# Správa a údržba silnic Ústeckého kraje, příspěvková organizace Ruská 260, 417 03 Dubí 3

Vaše značka	Náš značka	Vyřizuje	Telefon	Datum
	07-931-O-2	Pekařová Jana	412 519 785-6	2. července 2018
	SUSUKDC/SPL/10179/2018	<a href="mailto:pekarovaj.dc@susuk.cz">pekarovaj.dc@susuk.cz</a>

Statutární město Děčín „Přechod pro chodce, nové chodníky, úprava točny autobusů, ul. Litoměřická na p.p.č. 197/1, 197/2, 197/14, 197/15, 697/4, 703/4, 1029/1, dodatek – ochranná trubka pro metropolitní datovou síť města Děčín a rezervní chránička PE-DN 110 v k.ú. Staré Město“, silnice číslo II/261 - vyjádření.

#### Schema:

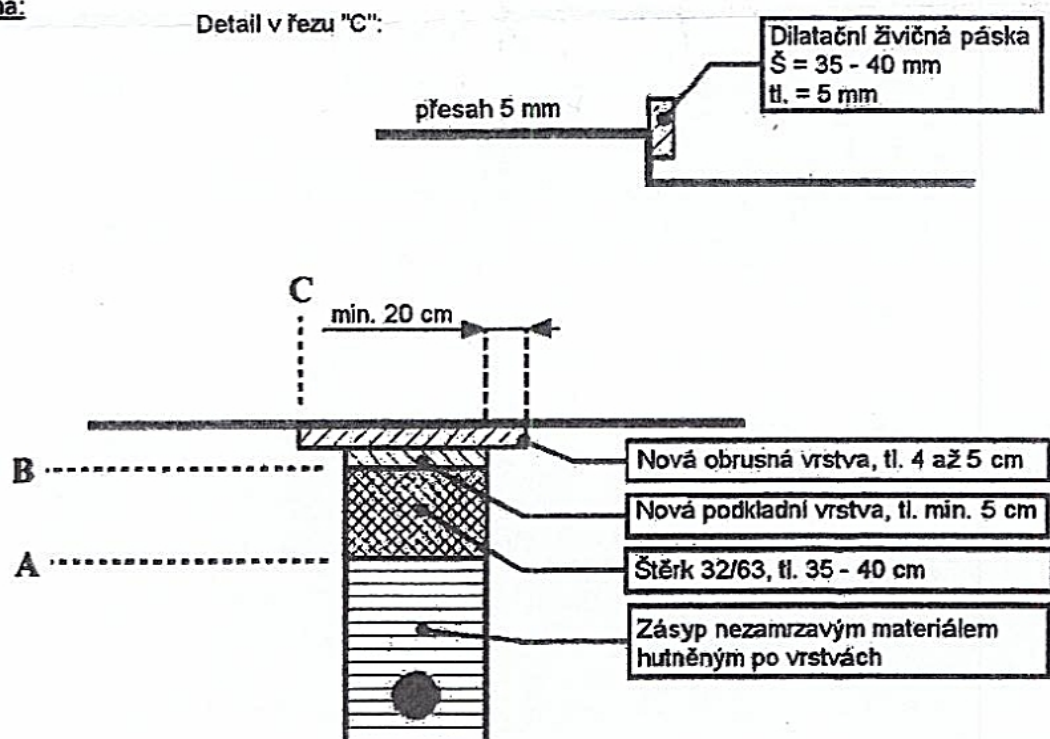
Bezprostředně před pokládkou nové obrusné (krycí) vrstvy bude ve stávajícím krytu proveden svislý řez ve vzdálenosti min. 20 cm vně od hran výkopu na hloubku budoucí obrusné vrstvy. Tímto řezem vznikne svislá spára „C“ pro napojení nové obrusné vrstvy (viz. schéma), která musí být bezprostředně před její pokládkou ošetřena dilatační živičnou páskou.

2. V rámci obnovy krytu se provede odfrézování obrusné vrstvy ACO do hloubky 50 mm a v místě napojení na stávající kryt bude proveden svislý řez na hloubku budoucí obrusné vrstvy. Tímto řezem vznikne svislá spára „C“ sloužící pro napojení původního a nového krytu (viz. Schéma), která musí být bezprostředně před pokládkou obrusné (krycí) vrstvy ošetřena dilatační živičnou páskou.

1. Hodnotí se vizuálně kvalita pokládky ACO směsi, celistvost povrchů a úprava napojení na stávající živičný kryt (spára mezi novým a původním živičným krytem musí být neznatelná) – viz. Schéma.
2. Rovnost povrchů se hodnotí dle ČSN 736175 (přípustná nerovnost povrchu je 5 mm pod latí o délce 4 m).
3. Zhotovitel předkládá atesty materiálu, případně výsledky zkoušek kvality použitých hmot (hodnotí se fyzikálně-mechanické vlastnosti živičné směsi dle příslušných norem).
4. Při zdůvodněných pochybnostech o způsobu a kvalitě hutnění vrstev může přejímatel požadovat provedení průkazní zkoušky hutnění podloží i živičné směsi (97 % míry hutnění) na náklady zhotovitele.
